RESPUESTA No. 01 A LOS OFERENTES Y ADENDO No. 02 LICITACIÓN PÚBLICA No. 035 DE 2007

OBJETO: MANTENIMIENTO Y ADECUACIÓN DEL CASINO DE OFICIALES PARA LA IV DIVISIÓN DEL EJÉRCITO EN APIAY – META.

ADENDO No. 02

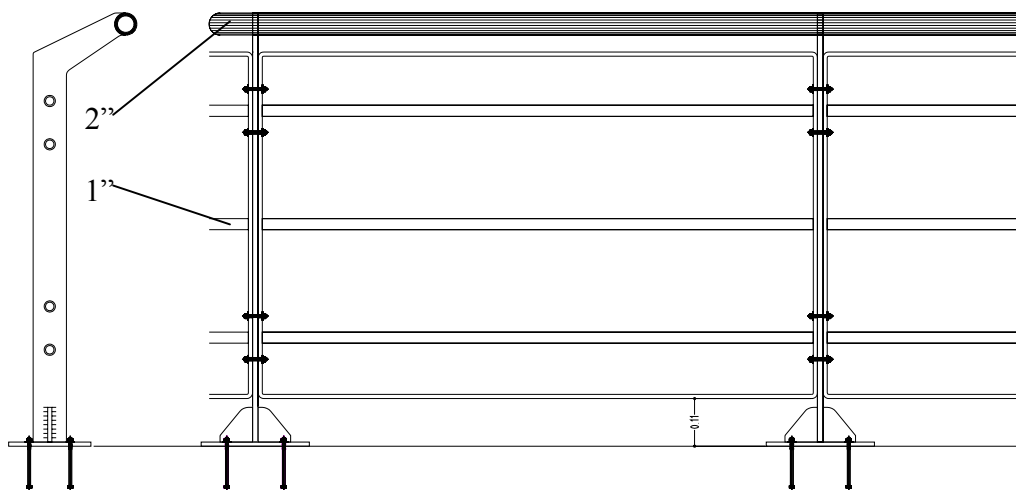
- 20. Observación:** “En el ítem 11.3 BARANDA En aluminio color bronce (Según detalle) A todo costo. Es necesario el suministro del plano en detalle para su cotización”

Respuesta: Para dar alcance y cotizar el ítem 11.3 BARANDA EN ALUMINIO COLOR BRONCE, no se considera necesario entregar el detalle arquitectónico. Sin embargo y para efectos de precisar el alcance del ítem me permito precisar las indicaciones y el dibujo guía:

Colocación y altura total respecto del nivel del piso:

Altura total: 1.00 m

Longitud total:	1.38 m
Dimensiones de los pasamanos:	2" – 1"
Tipo de platina:	3 x 3/8"
Anclaje vertical cada:	1.70 m
